改善箇所説明図

改善措置の内容

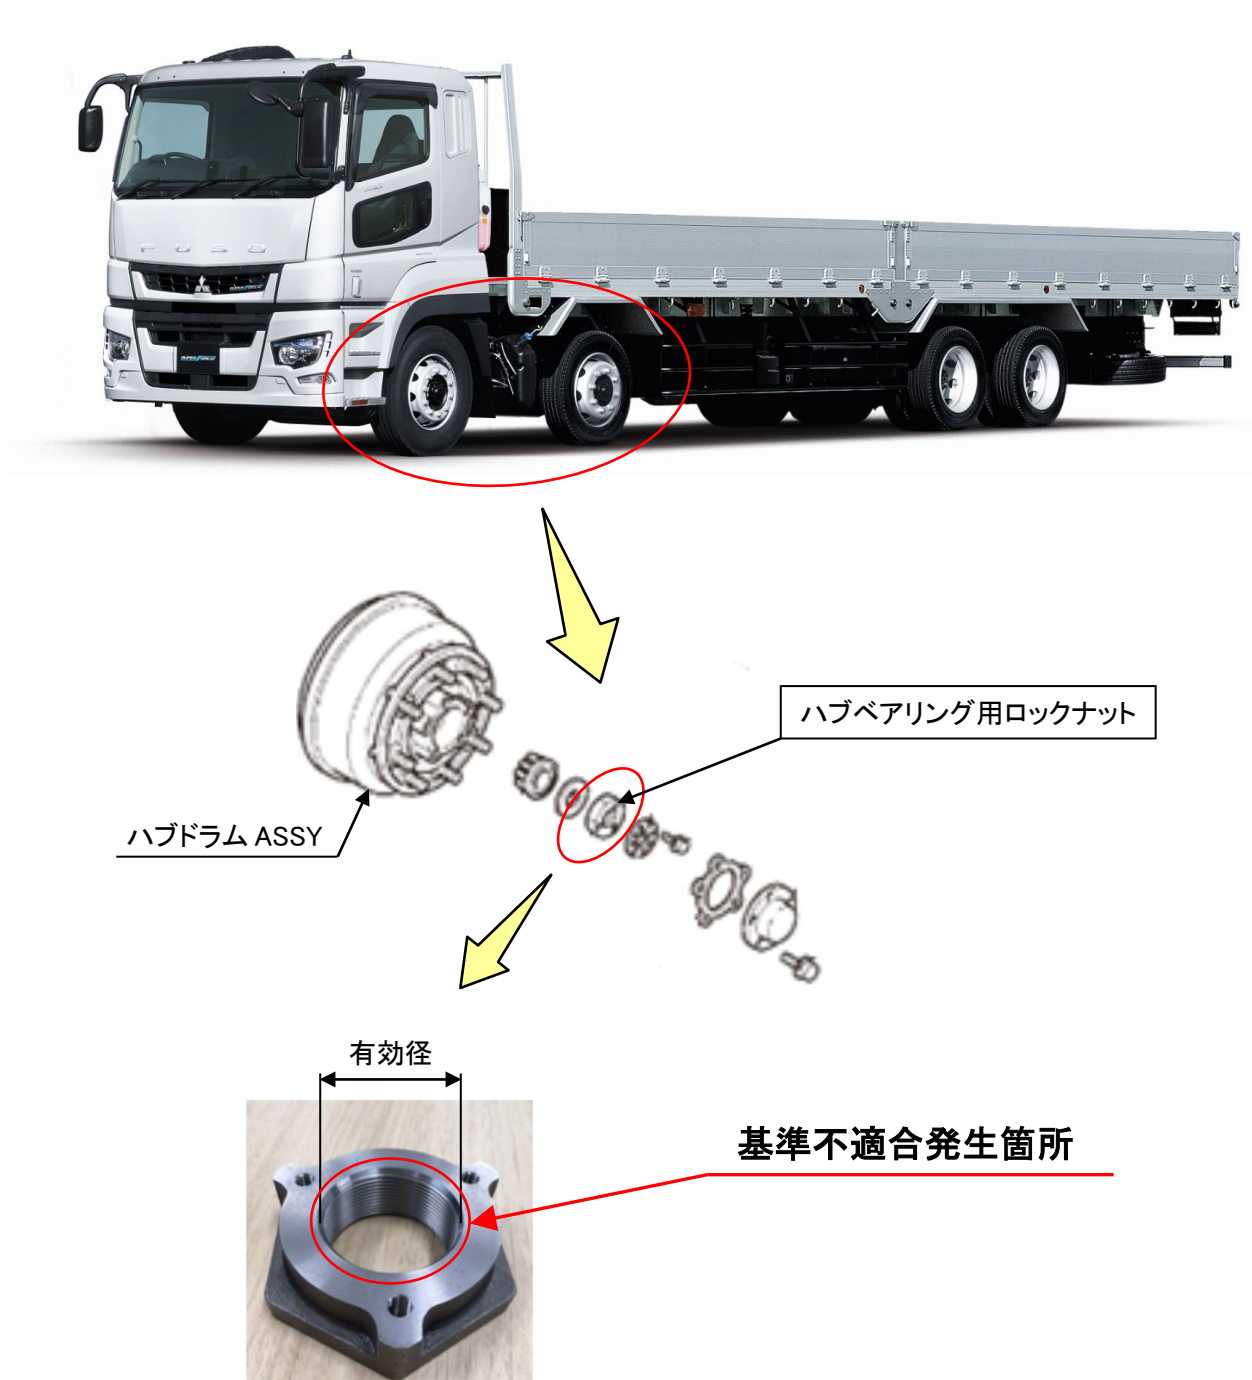
大中型トラックにおいて、前軸のハブベアリング用ロックナットの製造が不適切なため、ネジ有効径の大きいものを装着して生産されたものがある。そのため、使用過程で当該ロックナットのネジ部が破損し、最悪の場合、ハブドラムごとタイヤが外れるおそれがある。

全車両、前軸のハブベアリング用ロックナットを正常品に交換する。

注：□ は正規品に交換する部品を示す。
